1.1 历史记录

时间	作者	变更记录
2024/06/29	llm	鲁班猫 4 CPU 由 RK3588S 更换为 RK3588S2

1.3 变更详细内容

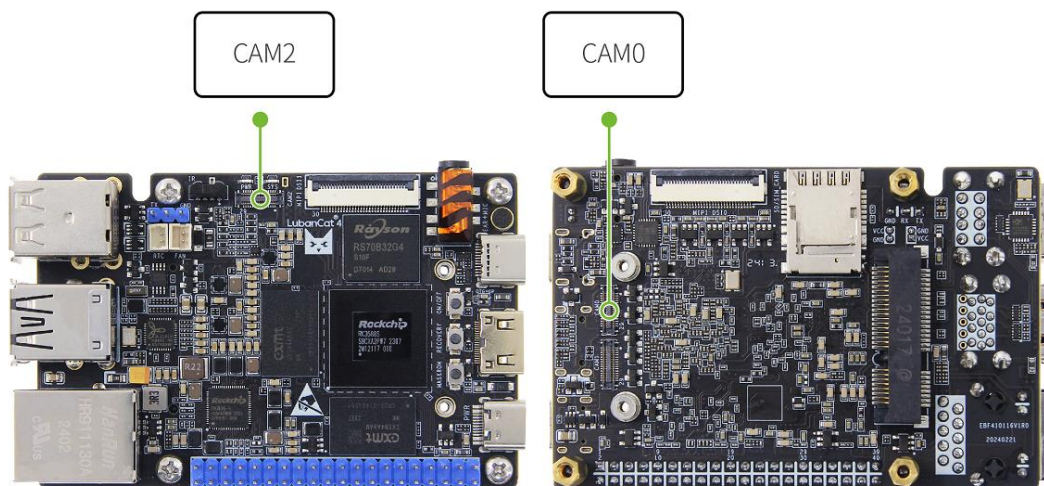
根据说明，RK3588S 与 RK3588S2 的硬件差异主要体现在 MIPI CSI 接口，RK3588S2 将 RK3588S 的其中一组 MIPI D/C-PHY CSI_RX 接口替换为 MIPI DPHY CSI_RX 接口。详细说明如下：

RK3588S	RK3588S2	差异说明
MIPI D/C-PHY CSI_RX PORT0	MIPI DPHY CSI_RX PORT0	将 DCPHY 改为 DPHY 接口
MIPI D/C-PHY CSI_RX PORT1	MIPI D/C-PHY CSI_RX PORT1	功能不变
MIPI DPHY CSI_RX PORT0	MIPI DPHY CSI_RX PORT1	接口由 PORT0 变为 PORT1

野火鲁班猫 4 只把 CPU 替换为 RK3588S2，PCB 电路及外设不做任何更改。针对鲁班猫 4 的设计，CPU 的更改只影响到 CAM0 与 CAM2 的功能。CAM0 与 CAM2 接口位置如下图所示：

(1) 野火鲁班猫 4 CPU 替换为 RK3588S2，如果没有更新镜像或者内核，CAM0 和 CAM2 使用会存在功能异常，但是不影响开机以及其他功能正常使用；

(2) RK3588S2 的 camera 链路配置依旧按照 RK3588S 的方式配置，更新镜像或者内核后，不影响 RK3588S 的 camera 以及其他功能正常使用。因此，更新的内核可完全兼容 RK3588S 与 RK3588S2。
